Detaljplan för Särö 1:477, Munkekullen, Särö, Släp

Genomförande

Inkomna synpunkter och förvaltningens kommentarer

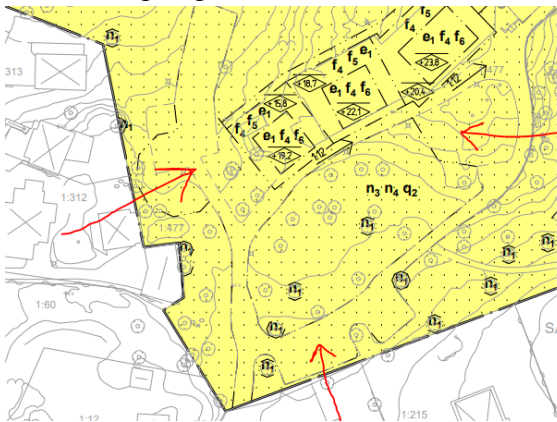
Plankartan följer inte Boverkets rekommendationer

Regeringen har i flera sammanhang betonat vikten av att detaljplanerna utformas på ett enhetligt sätt för att underlätta framtida digitalisering och förenkla byggprocessen.

Detaljplanen tas fram enligt PBL med de regler som gäller för detaljplaner med planstart från och med januari 2015. För denna typ av detaljplaner bör som bekant Boverkets allmänna råd (2014:5) om planbestämmelser för detaljplan, tillämpas. Plankartans utformning uppfyller inte dessa råd på följande punkter och det finns inget motiv angivet till varför så har skett:

Lagstödet för respektive planbestämmelse redovisas inte i anslutning till planbestämmelserna

Kommentar:*Plankartan följer inte Boverkets rekommendationer*

Lagstöd för respektive planbestämmelse har lagts till i plankartan.

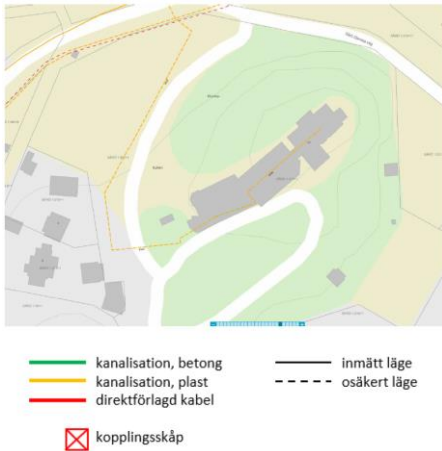
Under rubriken varsamhet, k₁, "Fasadmaterial ska vara slät kalkhaltig puts i ljus kulör..." tar man förslagsvis bort kalkhaltig eftersom det ingenstans i utredningen framkommer att det är en puts med kalk i. En kompletterande mening kan läggas till i planbeskrivningen: "Vid underhåll och renovering av byggnaden ska hänsyn alltid tas till befintligt material och utförande. Val av åtgärder ska utgå från ursprungligt samt befintligt utförande och det tekniskt bästa för byggnaden. I denna process ska en antikvarisk expertis närvara.

Planbestämmelsen k₁ och planbeskrivning har reviderat utifrån Kultur & Fritids yttrande.
